Synpunkter på förslag till detaljplan för fotbollsarenan.

Cykelfrämjandet i Jönköping, infrastrukturgruppen, har tittat på förslaget till detaljplan för fotbollsarenan och ber att få lämna följande synpunkter.

Odokumenterad korsning mellan gång och cykelväg och infart till arenan från sydost.

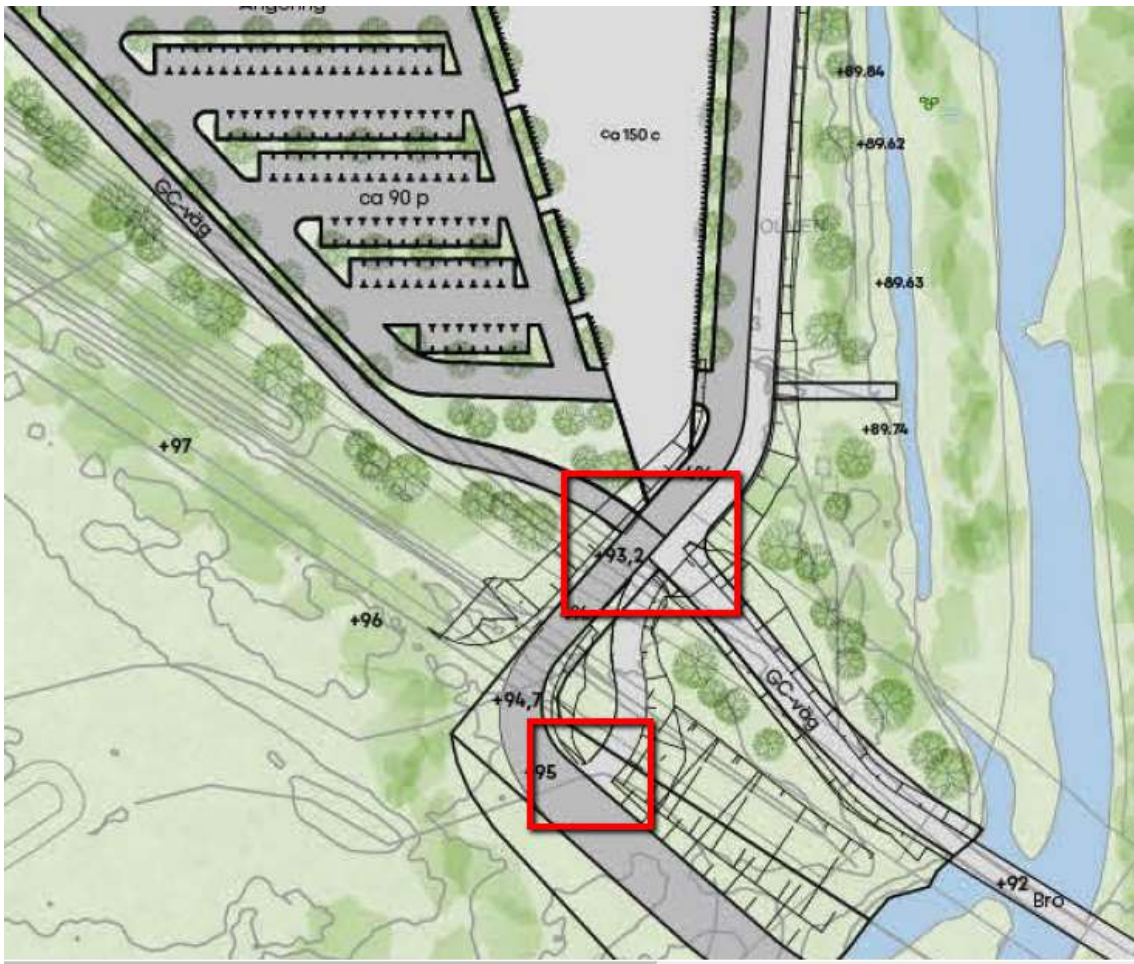
I skissen på sidan 8 finns en odokumenterad korsning mellan GC-väg och infart till Arenan. Cykelfrämjandet undrar hur denna kommer att utformas? Här kommer det att vara många oskyddade trafikanter vilket gör det extra viktigt att följa Jönköpings kommunikationsstrategi från 2012 och prioritera gång och cykel först. I samma område fortsätter GC-vägen några meter söderut och avslutas abrupt i infarten till Arenan, vad är tanken med denna utformning?
